Regolamento Rotax 2016

RMCI Appendice 2016/03 dal 19/04/2016

Articolo 5.5 Cilindro

Pacco lamellare (codice Rotax 224389).

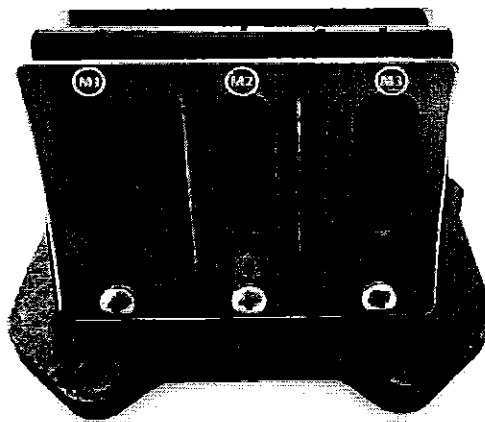
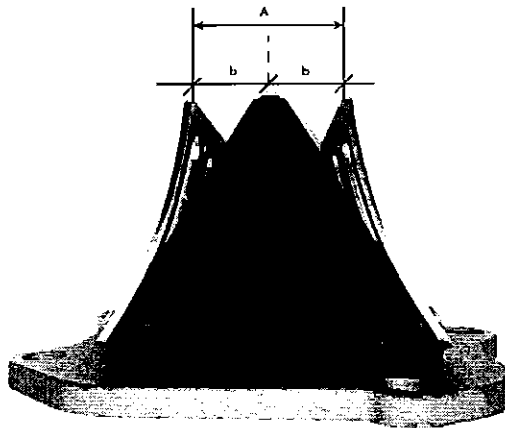
La distanza totale tra i due fermi lamelle, misurato all'interno (vedi foto) è di 21,5 mm +/- 1,0 mm

La distanza all'interno deve essere misurata al centro del foro sia sul lato sinistro (M1), al centro (M2) è sul lato destro (M3). Conta il valore medio delle tre misure.
